# CONCURSO NACIONAL DE IDEAS PARA LA REFUNCIONALIZACIÓN Y PUESTA EN VALOR DEL EDIFICIO DE LA CRUZ ROJA FILIAL SANTIAGO DEL ESTERO

UBICACIÓN: JUJUY ESQUINA ABSALON ROJAS – SANTIAGO DEL ESTERO

## CONSULTAS SOBRE LAS BASES SEGUNDA CIRCULAR

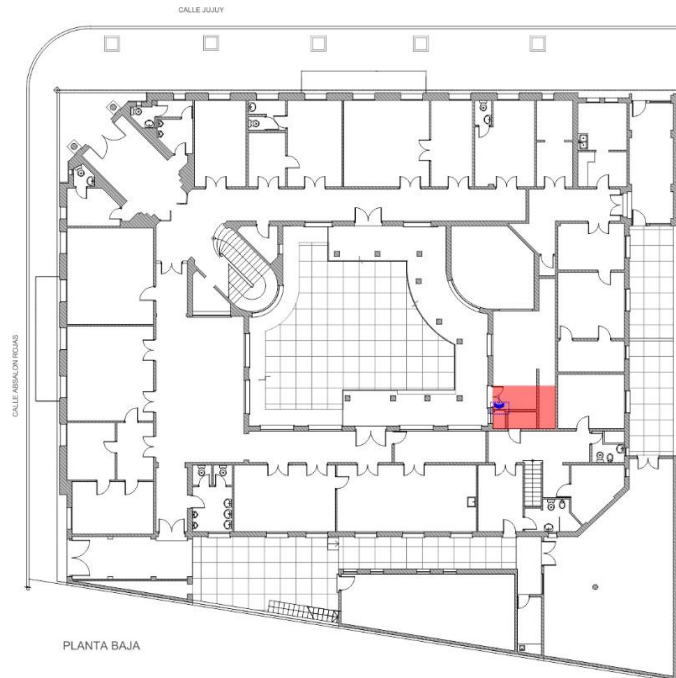
4- ¿Existe hoy algún subsuelo en el edificio de Cruz Roja y cuál es su función, podría identificar su ubicación corte planta o sección?

**Respuesta: Ya se respondió en la primera circular. Esta especificado en la planta baja con línea de punto y trazo. Revisar en planta donde dice “Ventana de acceso al subsuelo”.**

**Adjuntamos una planta. La flecha azul señala el ingreso al subsuelo que se realiza a través de una ventana inferior.**

**Lo marcado en rojo representa el área del mismo, que abarca 9.57 m2.**
